**INFORME TÉCNICO DE FISCALIZACIÓN AMBIENTAL
PROGRAMA DE CUMPLIMIENTO**

CONSTRUCCIÓN PLAZA CERVANTES – LA CISTERNA

DFZ-2022-2919-XIII-PC

Figura 4: Registro fotográfico de Barreras acústicas modulares

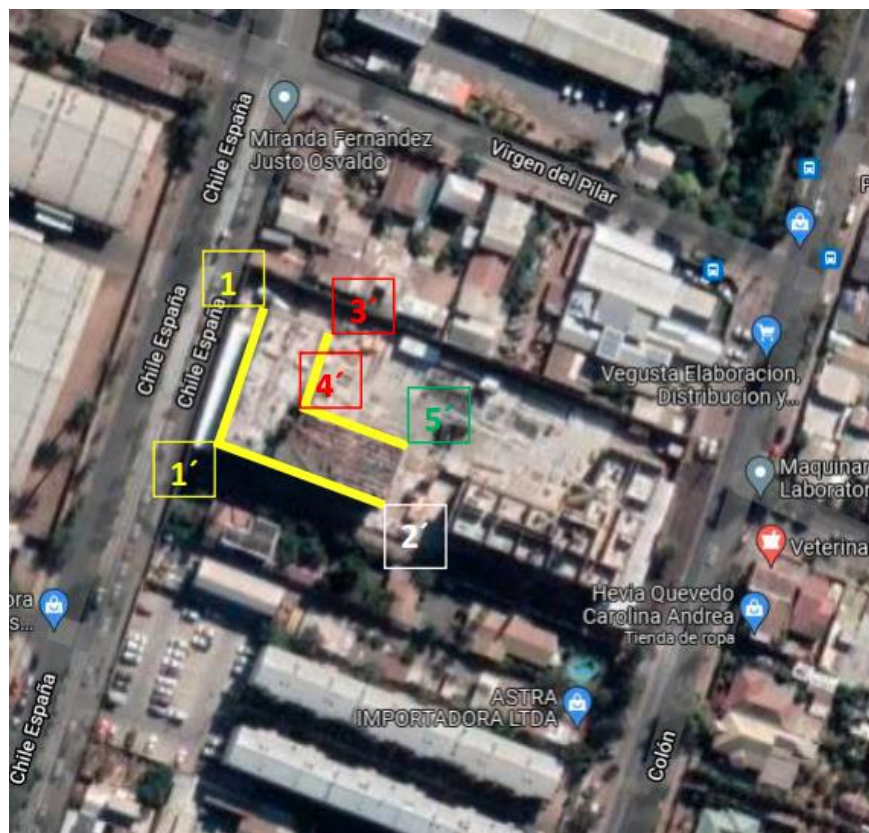
| 2 | <p>Barreras acústicas modulares en suelo y en faenas en altura. Barrera acústica: Consiste en una barrera con un material cuya densidad debe ser superior a los 10 Kg/m², la cual se debe instalar lo más cerca posible de la fuente para ser efectiva.</p> | <p>24-08-2021 al 24-09- 2021</p> | <p>Acción a ejecutar. Las barreras acústicas modulares tendrán una altura de 2,4 m, y estarán construidas con material con una densidad superficial igual o superior a 10 kg/m², las cuales contarán con paneles de madera OSB de 15 mm de espesor o material análogo. [...] La longitud de las barreras acústicas modulares abarcará todo el frente de trabajo y tendrá al menos 3 m adicionales para cada lado y, al igual que las barreras perimetrales, estas barreras modulares estarán compuestas por material de relleno fonoabsorbente como lana de vidrio de 50 mm de espesor u otro que permita lograr la densidad superficial propuesta. [...] Las juntas de los paneles que conformen la barrera serán herméticas tanto entre ellas</p> | <p>Con fecha 18 de noviembre de 2021, el titular envía mediante Oficina de Partes, Carta Conductora donde se adjuntan medios de verificación de acciones comprometidas (Anexo 2).</p> <p>En Anexo 3.3 Barreras acústicas modulares, se presenta una descripción de la acción ejecutada, la cual consiste en biombos móviles conformados por placas de OSB de 10 (mm) para faenas de devaste de hormigón con martillo percutor manual. Además, se incluye la medida georreferenciada (Figura 3) y registros fotográficos (Figura 4) con fecha 30 de septiembre de 2021 de la medida implementada.</p> <p>Se considera que la acción fue ejecutada satisfactoriamente.</p> |
